**Avis délibéré de la mission régionale d'autorité  
environnementale sur la construction de la télécabine  
Planchamp (en remplacement du télésiège Altispace) par  
Domaine skiable de Valmorel (DSV) sur la commune de Les  
Avanchers-Valmorel (73)**

**Avis n° 2022-ARA-AP-1392**

**Avis délibéré le 13 septembre 2022**

Figure 7: Détermination des zones d'implantation des pylônes

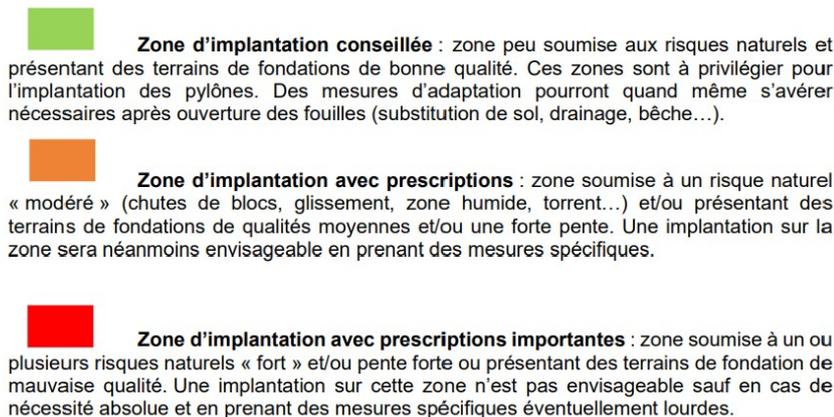
Il ressort de cette étude géologique et géotechnique intégrée au dossier, que les risques en phase chantier sont faibles pour ce qui concerne les chutes de blocs, et modérés pour ce qui concerne les glissements de terrain.

Cette étude ne prend cependant pas en compte les impacts possibles liés au changement climatique qui pourrait entraîner un accroissement des risques naturels. En outre, l'augmentation du nombre de personnes exposées aux aléas n'est pas caractérisée dans le dossier, alors que le projet conduit à augmenter la fréquentation du domaine.

**L'Autorité environnementale recommande d'intégrer dans les hypothèses, les effets possibles du changement climatique et de caractériser l'évolution des enjeux en présence et de présenter les mesures prises pour éviter toute aggravation du risque encouru par les personnes et les biens.**

Pour la période d'exploitation, les pylônes 9, 10 et 11 se situent en zone rouge. Des prescriptions techniques sont proposées par l'étude.
